**RELATÓRIO TÉCNICO DE FISCALIZAÇÃO DE
ACOMPANHAMENTO**

Nº 19/2023

**Serviço de Água e Esgoto
de Marialva - SAEMA**

**MARINGÁ - PR
OUTUBRO/2023**

Foto 01 – Plataforma de atendimento

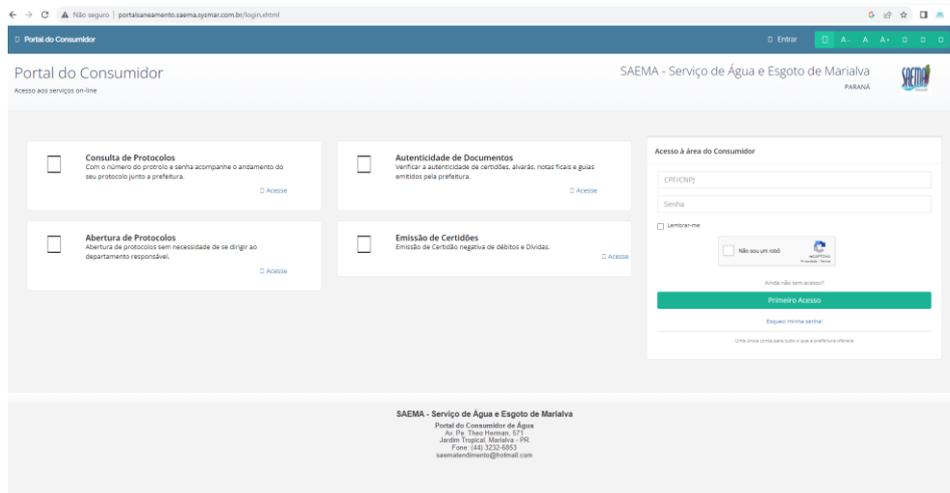
Sem planos de contingência e emergência para os sistemas de abastecimento de água e esgotamento sanitário	Art. 19, caput, IV da Lei Federal nº 11.445/2007	✓		Não apresentado
ATENDIMENTO E ESTRUTURA	REFERÊNCIA LEGAL	SITUAÇÃO		REGISTRO
		NÃO CORRIGIDO	CORRIGIDO	
Inexistência de plataforma de atendimento	Art. 6º, caput, VI da Lei Federal nº 13.460/2017		✓	Foto 01

Foto 222 – Escada ETE Damasceno

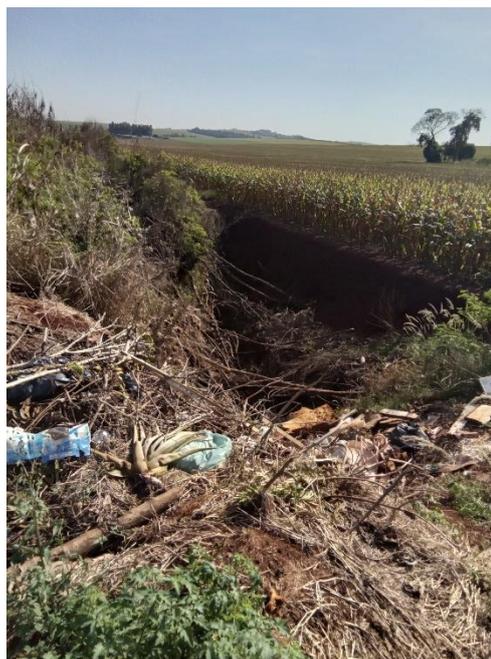
Nota: erosão em terreno ao lado da ETE pode danificar estrutura.
